СОЕДИНЕНИЯ ТРУБОПРОВОДОВ РЕЗЬБОВЫЕ,
ЗАГЛУШКИГОСТ
21873—78*

Изменение № 2 ГОСТ 21873—78 Соединения трубопроводов резьбовые. Заглушки. Конструкция и размеры

Изменение № 3 ГОСТ 21873—78 Соединения трубопроводов резьбовые. Заглушки. Конструкция

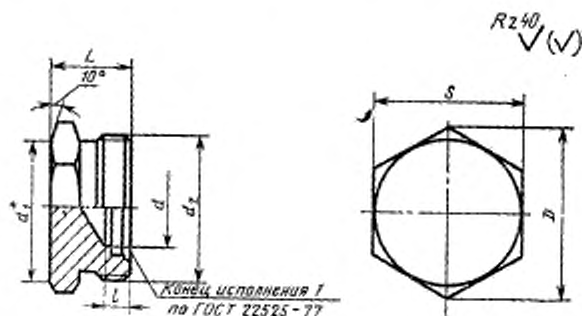
Пункт 2. Чертеж. Заменить значение шероховатости: $Rz40$ на 12,5; таблица. Графа «Наружный диаметр трубы D_n ». Для группы 2 заменить значения: 16 на (16); 34 на (34);

Пункт 2. Чертеж. Заменить значение: 10° на 10° таж;
